Рабочая группа по вопросам торможения и ходовой части

Правила № 90 (сменные тормозные накладки)

**Предложение по поправкам к Правилам № 90
(сменные тормозные накладки)**

Представлено экспертами от Италии*

- "1. Типы по конструкции тормозных дисков для категорий М, N и О (примеры)
..."

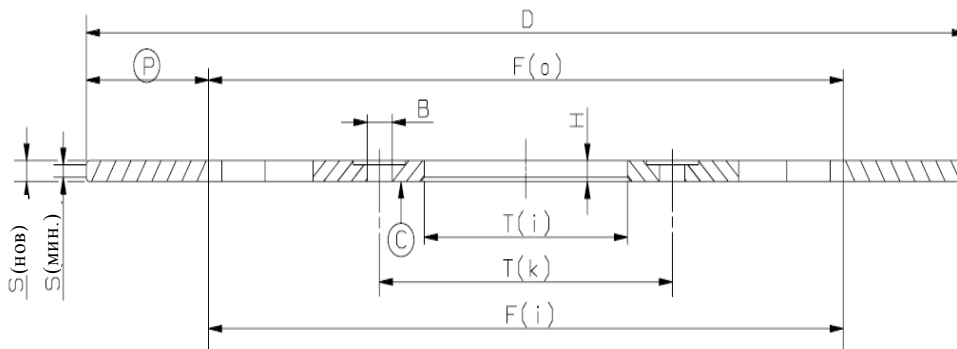
Приложение 10, пункт 1 изменить следующим образом:

- "3. Типы по конструкции тормозных дисков для категорий L₁, L₂, L₃, L₄ и L₅ (примеры)

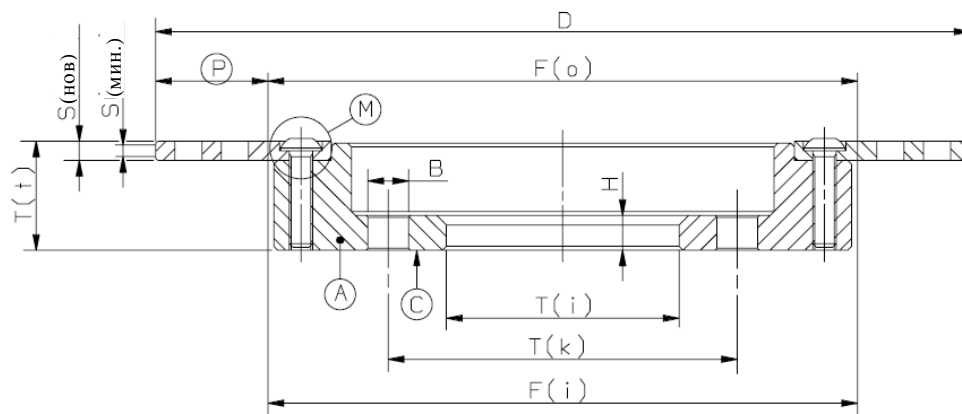
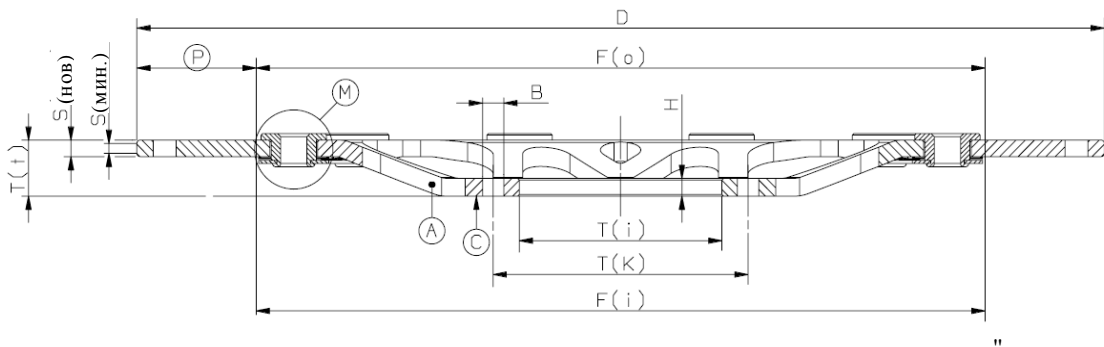
Включить новый пункт 3 следующего содержания:

Цельный тип: тормозной диск с тормозной поверхностью и ступица, изготовленные в виде цельной детали и, как следствие, из одного и того же материала

Составной жестко закрепленный тип: тормозной диск, в котором тормозной фланец изготовлен из стали, а ступица – из иного материала, как правило, алюминия: обе детали жестко скреплены резьбовым соединением или заклепками

Плавающий тип: тормозной диск, в котором между тормозным фланцем и ступицей предусмотрен радиальный зазор на тепловое расширение

Рис. 1

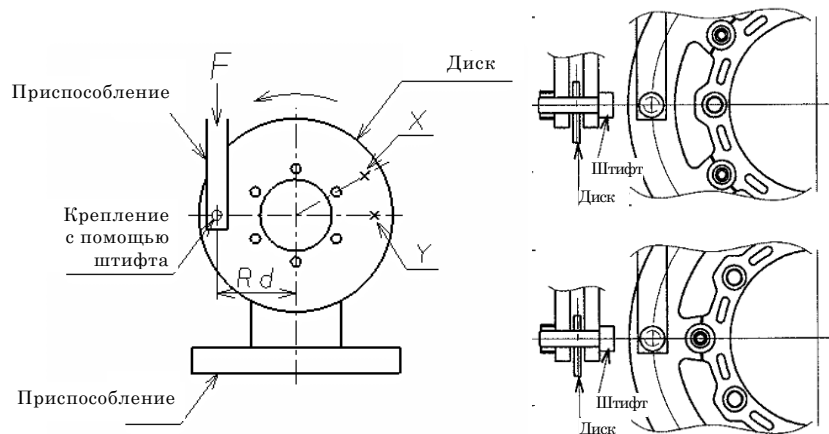
Включить новое приложение 14 следующего содержания:

Статическое испытание, проводимое на специальном испытательном динамометрическом стенде, показано на рис. 1.

Рис. 2

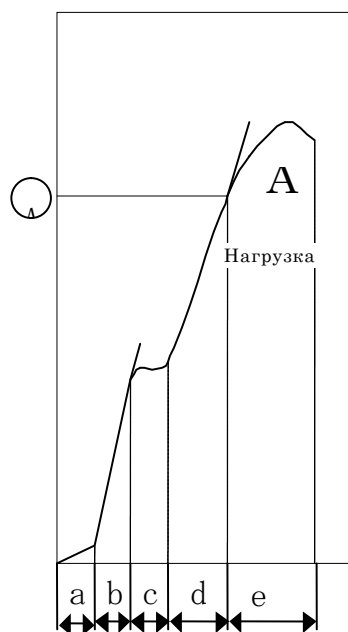
- 2.2.6** Примечание: Испытание проводят в двух положениях:
- 2.2.6.1** Плавающий и составной жестко закрепленный диск
- Отверстие на тормозной поверхности совпадает с соединительной втулкой.

Отверстие на тормозной поверхности совпадает с центральной линией, проходящей между двумя соединительными втулками.

2.2.6.2 Цельный диск

Отверстие на тормозной поверхности совпадает с крепежным отверстием.

Отверстие на тормозной поверхности совпадает с центральной линией, проходящей между двумя крепежными отверстиями.

Диск не должен подвергаться остаточной деформации до достижения силы F , указанной в таблице A14/2.2.5; измерение силы деформации должно производиться в точке А, как показано на рис. 2.

Рис. 3

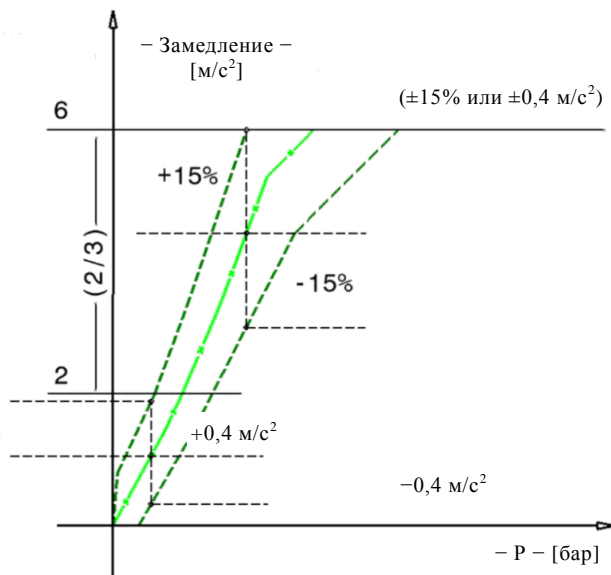
3.2.6.4 Динамические фрикционные свойства сменного тормозного диска можно считать аналогичными свойствам оригинального тормозного диска при условии, что достигаемые значения среднего полного замедления при одинаковых величинах рабочего давления или одних и тех же усилиях, прилагаемых на педаль тормоза, в верхней части образовавшейся кривой, соответствующей 2/3 ее длины, не отклоняются более чем на $\pm 15\%$ или $\pm 0,4 \text{ м/с}^2$ от значений, полученных на оригинальном тормозном диске (см. пример кривой на рис. 3 и 4).

Рис. 4

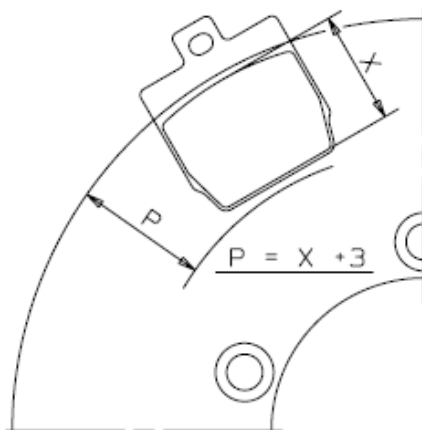
1.4 все иные случаи: внутренний диаметр, определяемый радиальной шириной самой широкой составной накладки, к которой следует добавить 3 мм (рис. 4).
